# 世田谷区本庁舎等整備工事に係る2期及び3期工程検証委員会

## 第1回

## 2期工事 工程検証資料

# 世田谷区本庁舎等整備工事 管理工程表 (二期工事)

## 基礎躯体工事・地下躯体工事 設定歩掛の比較【今回(工程検証委員会)と前回(技術提案時)】

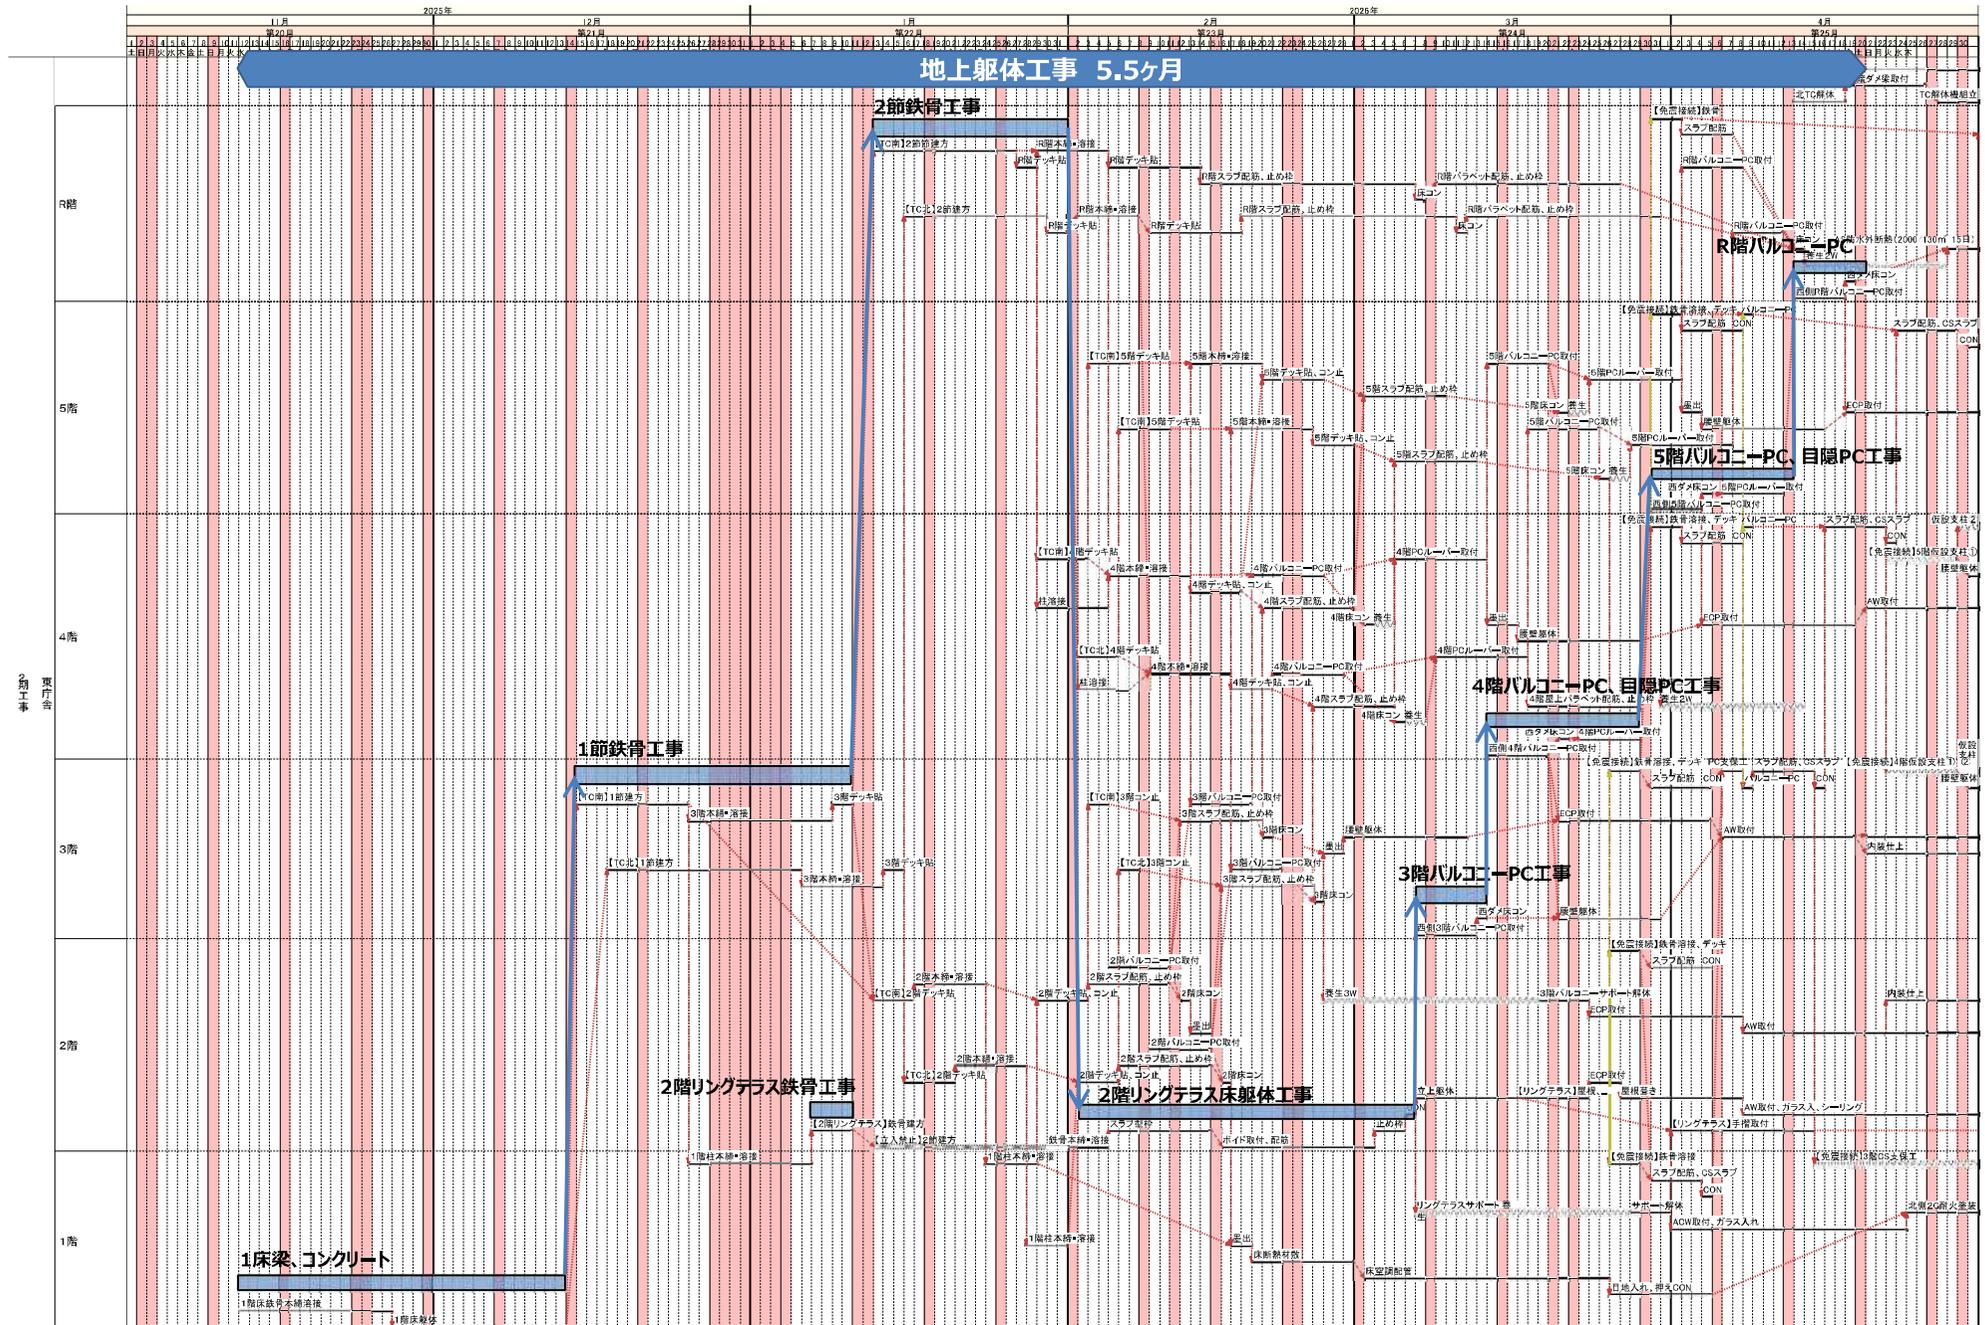
あと、歩掛の点で、設定歩掛が大きく変更されていますが、変更後の歩掛は結構控えめな印象ですが、割と型枠なんかも■■■平米だったり、そんなに早くないなと思った。私も現場経験があるわけじゃないので素人感覚ですが、やはり1期工事で相当組立てが難しかったとか、そういった事情がある、それとも職人の質とか。

各委員からお話しいただいた中で、確認したいのですが、今回、PC化という意味では、はね出しスラブをPC化することにしましたと。その工期短縮の効果はどのくらいあったのかということが1つと、あともう1つは、先ほどの歩掛で、鉄筋の話は説明を聞いて分かりま

歩掛の件についてですが、歩掛が今回、1期工事の実績に合わせてという話をいただいておりますが、例えば山留めの工法が先ほどアースアンカー、切梁をやめてアースアンカーにするという話があり、多分それは作業性が上がる話だと思うのですが。アースアンカーの段取りの難しさみたいなものはあるのかもしれませんが、例えば鉄筋型枠を組むみたいな話だと、歩掛が上がる方向の話なのかなと思って聞いていました。

要は、何が言いたいかというと、1期工事の実績に合わせた歩掛で計算するのではなく、もともと想定していた歩掛に近づくように、今回やっていただいたような、施工計画のほうを様々工夫していただいて、やっぱり当初の歩掛に限りなく近づくように計画していただく必要があるのではないかと考えております。そうすれば当然、作業期間は短くなると思います。何が聞きたいかというと、そういう最大限やった結果、1期工事の歩掛を採用したということなのか、様々まだまだそういう工夫の余地があるのか。ヒアリングしたという話はありませんけれども、施工上の工夫で歩掛向上というのはまだできる余地があるのではないかと正直思っておりますが、そのあたりについて今お答えできる範囲でお答えいただけますでしょうか。

歩掛が悪いので工期が遅れますという話は、私は、ゼネコンとしての説明ではどうかと思う。請負でやっていて、発注者は出来形を求めているわけで、そこにこれだけ手間がかかったから工期が遅れますという話は、それはないでしょうというふうに正直言って思います。型枠を組むのにこれだけ、何平米あってこれに何人かかるという話と、現場で実際それをどうやって隙間なく山を崩して、相番作業との間をうまく調整して、人工というか総出面にしたときにどれだけとか、工期がどれだけ縮まるというところがゼネコンの仕事であって、単に人工が、単に歩掛がこうだからこうなるという話だと、それでいいのかなと思いますけれども、どうですか。

型枠の■■■平米というのは、そんなに歩掛として悪くありません。鉄筋の基礎の■■■キロというのは、普通、基礎で太物が、鉄筋も太いので、歩掛が上がるべき部位ですけれども、実際■■■キロ程度の歩掛になっていて、着任し検証を始めた私も疑問を感じました。

そこで、今回入っていない業者にも図面を見せてヒアリングしました。もしこの現場の見積を出すとしたら歩掛をどれぐらいの設定で組むか、という質問を何社かにしましたら、やはり同じような返事が返ってきました。その理由を聞くと、地中梁でいいますと、スターラップが100ピッチとなっており、また、スターラップの内側に入る中子が物すごく多くなっているためということでした。また、梁の種類が何種類もあり、同じ梁記号の同じ配筋のままぐっと延びるのであれば歩掛が上がるものの、1本1本梁の配筋が変わってくると歩掛が落ちるということで、鉄筋屋のプロの目から見るとやはり■■■キロぐらいであろうという意見がほぼ全てでした。ただ、弊社としては、ぱっと図面を見て工程を立案したときに、それなりの太物の地中梁なので、■■■トンから■■■トンをちょっと超えるぐらいはつくであろうと

コンクリートに関しましては、今回設定しているのは、全体の数量を実際現場に入ったポンプ車の台数、1期の実績の台数で割っているのですが、部分的な駄目部分を二、三十立米、少量で打った分のポンプの台数も恐らく入ってしまっておりますが、大きな差はないであろうということで、コンクリートの全体部分を現場に入場したポンプの台数で割ることによって今回の歩掛を設定しています。

技術提案時は、地下や基礎であれば、一般的に1時間でおよそ■■■■立米ぐらいは打てる想定で、■■■■だとか■■■■立米だとかという設定をしております。割り戻した実績があまりにも少なかったため、コンクリートに関しては、当時担当していた社員等にもヒアリングをかけております。

その結果、時間内にきっちりポンプ車、生コン車が出終わって、その後洗って退場するという作業も含めて18時に終わろうとしたときに、どうしてもやや時間に余裕を見ておかないと、何回か時間を守れなかったことがあったということで、その辺の1日の打設数量の設定は少なめに設定していたということです。その実態に合った1期の実績で今回設定したのが今回の打設数量です。若干18時を超えてしまったことが何回かあったらしく、それを絶対厳守するためという意味も含めて、打設が早めに終わる数量で計画しているというのが実際でございます。

1期に比べると、クレーン、揚重機だとかの条件は既に改善できている計画になっており、おっしゃられるように条件はよくなっているのですが、歩掛は1期よりはよくなるであろうと、1期より悪くなることはないというのは正直思っておりますが、では、鉄筋でいうと■トンになるか、■トンになるかといったら、過去の感覚論で申し訳ありませんが、そこまでは行けないと思っております。その中で、今回の設定をどうするかといったときに、根拠なく■トンだ、■トンだというのは当然設定できませんので、あくまで1期の実績で今、工程で提案させていただいています。

リングテラス 平面図

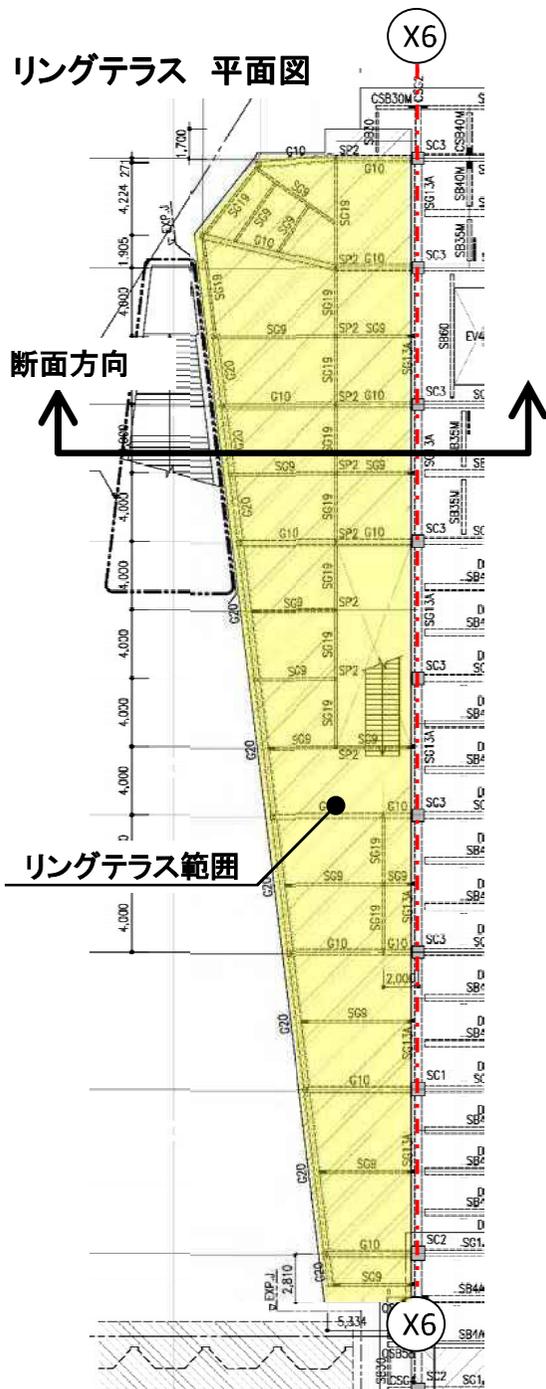
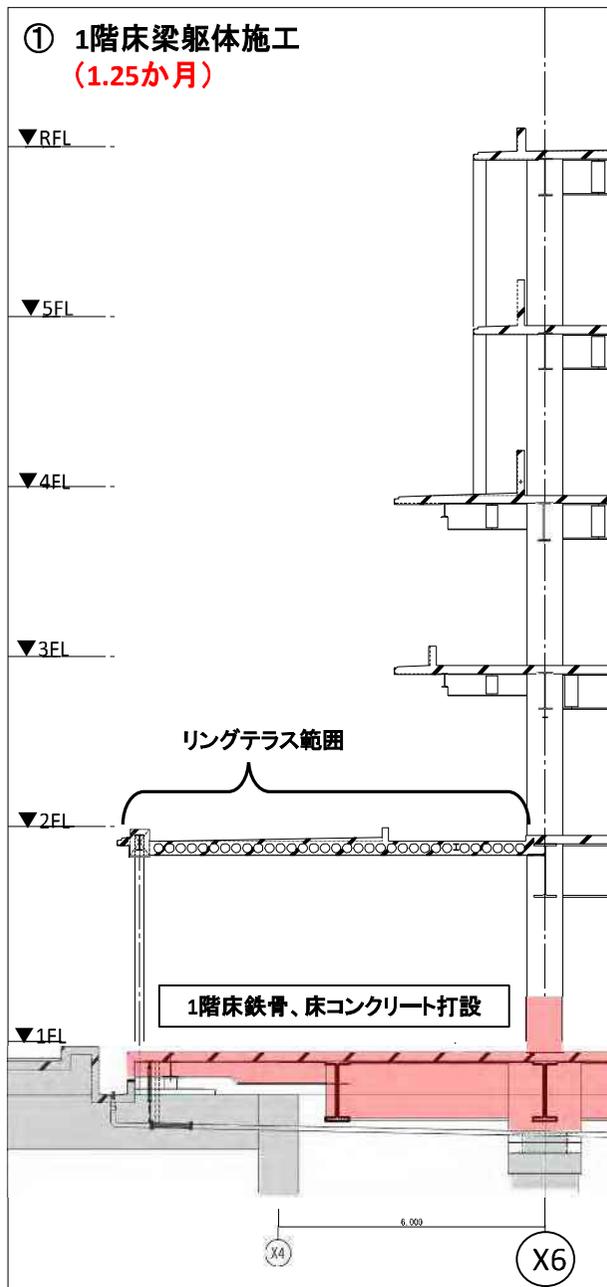
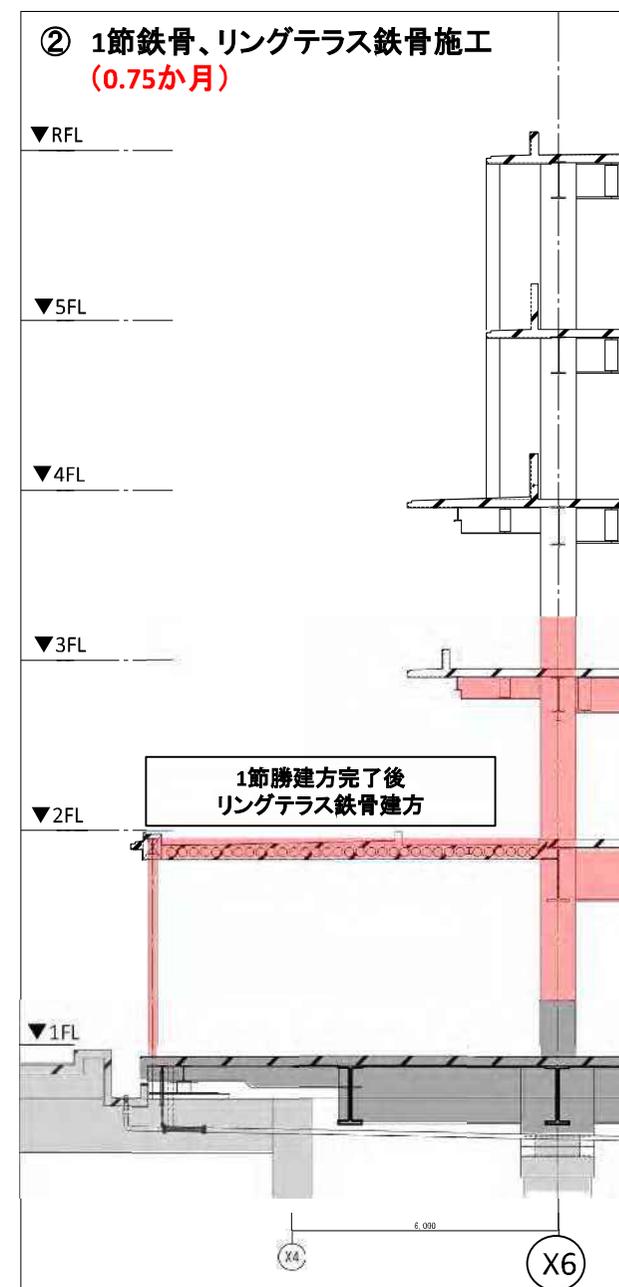
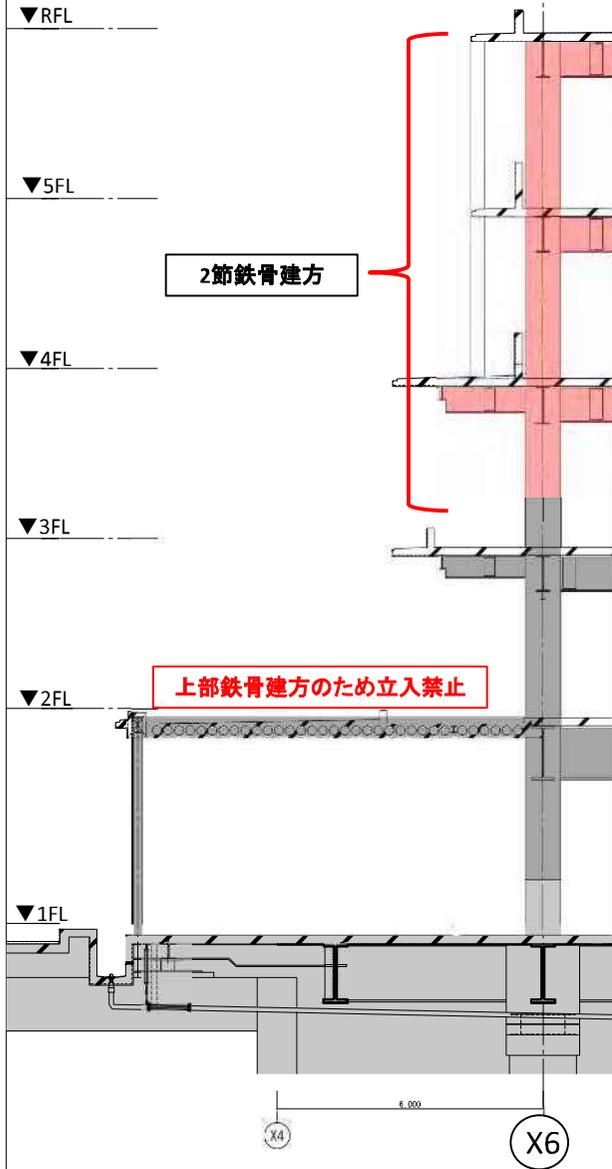
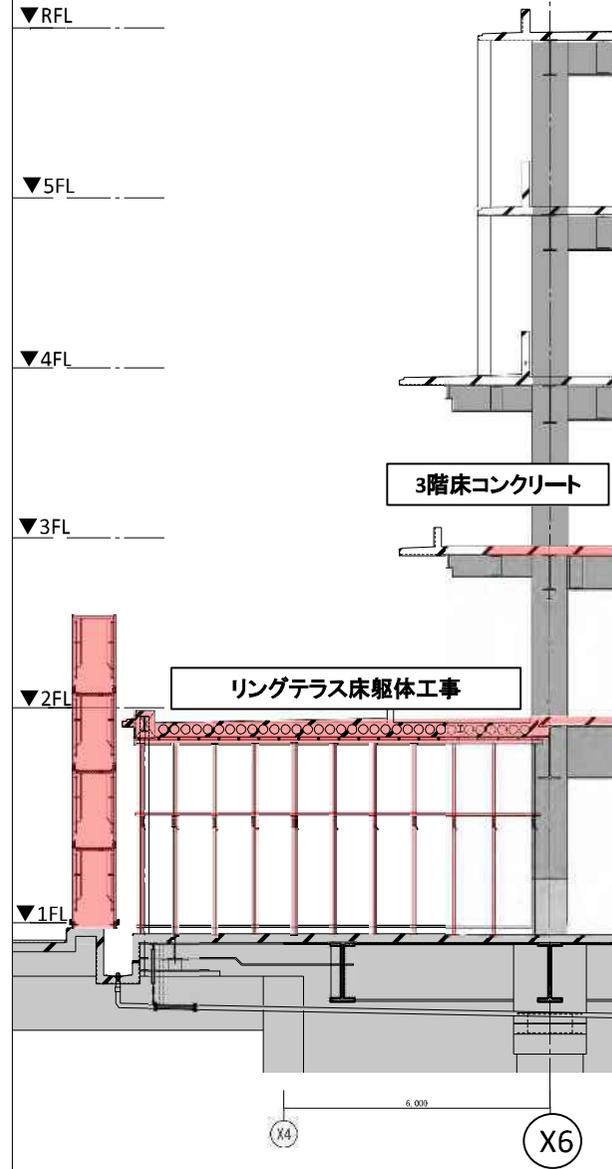
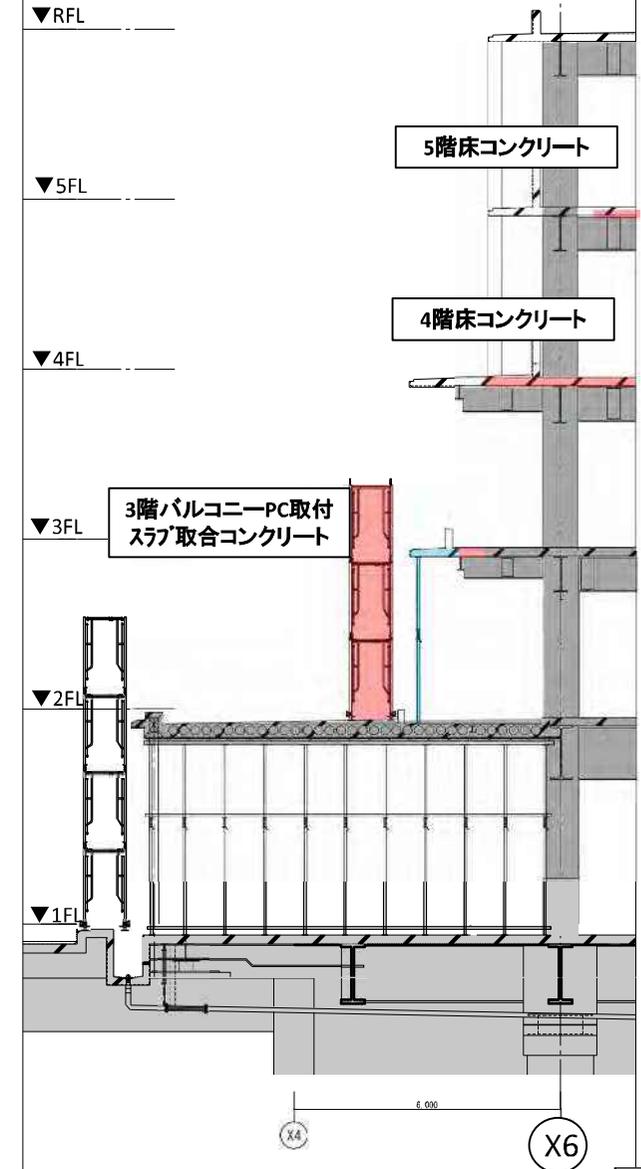
それとあと、クリティカルパスを潰して短縮していくという工夫で、普通に考えれば、先ほどあったように鉄骨建方中にバルコニー部分の工事ができないということで、そこがやはり地上躯体で長くなった大きな原因だというふうに御説明を聞いても思いましたけれども、揚重機を3基入れているわけで、そうすると、工区分割等を入れて施工可能領域というのを確保して、テラスの工事を部分的に先行させるというようなことが全く不可能なのか。その辺は御検討いただきたいなと思っております。

それで何で、そこが原因で1.5か月というのは。

分かりました。そこがクリティカルだと、右半分の普通に施工するところを工区分割できれば、縮めて追っかけるスピードを上げるというようなことが可能かどうかという判断になると思いますので、できればそこをもう少し、かなり大きい揚重機を入れてやっていますから、施工のスピードを上げるというようなことを少し検討していただきたく。

検討はしております。先ほどからリングテラスと呼んでいるところが、ちょうどこの部分の三角形が2階で終わっているフロアでして、このスラブ構造が、梁が一部SRC的な梁の収め方になっていまして、スラブ自体がボイドスラブになっています。通常のスラブ構造よりも少し手間のかかる工事になっていまして、今、工区分けとしては、各タワークレーンでちょうど半分ぐらいずつということで計画しています。

そうしましたときに、まず、上に立ち上がっていく範囲のこの鉄骨の期間だけ、上下作業にならないようにリングテラスの工事を止めているということなので、2節の建方期間、大体2週間ぐらいの間だけ、この躯体の工事を止めていることとなります。ロング梁等の建方を行うクレーンと鉄骨の荷さばきヤードの位置関係から、クレーンの旋回範囲の真下にリングテラスの施工範囲が入ってくることとなりますので、2週間の2節の建方期間だけは少し時間を取らせてもらっている形です。

テラスを後に施工することも検討しましたが、そうしますと、最後のほうの外装仕上げになりますと、支保工の根元が工程に全然乗ってこなくなって、1階の床仕上げ等が大分タイトになりますので、今回はリングテラスの2階の床をしっかり造ってから、西面だけワンテンポ遅れて上げたほうが得策ということで、今回こういう工法にしています。

遅れてくる範囲というのはこのリングテラス側の西面だけで、PC状のバルコニーを上げてこられなくなりますが、北面と東面は躯体のサイクル工程の中でどんどんコンクリートは上まで打っていきます。1段階遅れて西面のバルコニーが上がってきますが、最終的に仕上げ工事のときに、西面の外装がワンテンポ遅れてくるというのもありまして。
